浜岡原子力発電所3, 4号機
耐震安全性評価クロスチェック解析に用いるデータ提出について (第4回)

浜岡原子力発電所第 3, 4 号機 耐震クロスチェック解析のデータ貸与依頼事項 (平成 19 年 4 月 19 日ご依頼分) に対する回答

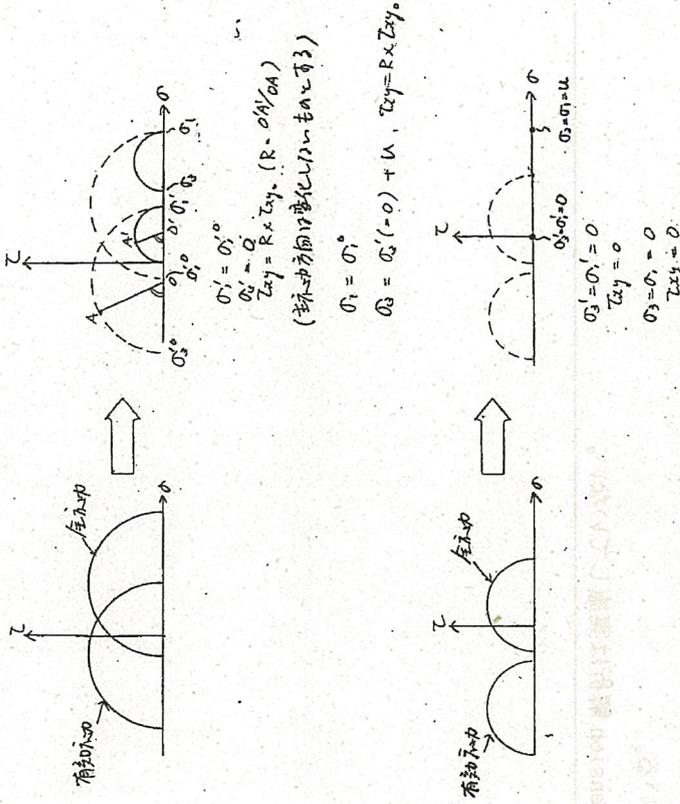
②有効応力が引張の場合、具体的にどのような処理を行っているのか。

⇒ σ_m' をメモリーする STEP において、建屋以外の要素で σ_m' が引張の場合、下図の処理を行っている。
